Betr: Stellungnahme
Frühzeitige Öffentlichkeitsbeteiligung zur Aufstellung des 5. Deckblattes zum
Bebauungsplan Nr. 402 – Odenwaldallee

Frühzeitige Öffentlichkeitsbeteiligung zur Aufstellung des 5. Deckblattes zum Bebauungsplan Nr. 402 – Odenwaldallee

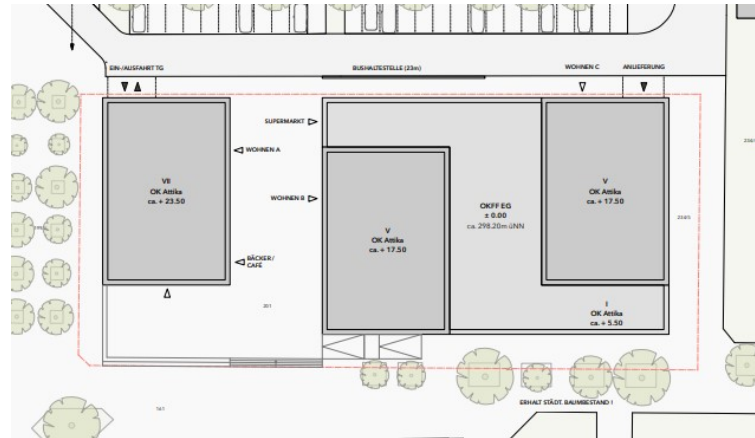
- Diese Lösung zeigt doch gerade mehr als deutlich, dass das Grundstück für das geplante Maß der Nachverdichtung zu klein und daher ungeeignet ist!
- Die Wohnqualität dürfte wohl eher unter der Lösung leiden
- Kinderspielfläche? Insbesondere für Kleinkinder, die man vom Fenster aus im Blick haben will. (siehe auch Kommentar zum Umweltbericht bzgl. Spielflächen)
- Der Solitärbau hat keine Dachflächen im ersten Stock.

Links ein Bild aus der
Freiflächengestaltungssatzung
(viel grün drum herum)

Rechts die neue Bebauung
(Außer ein paar Bäumen alles versiegelt)
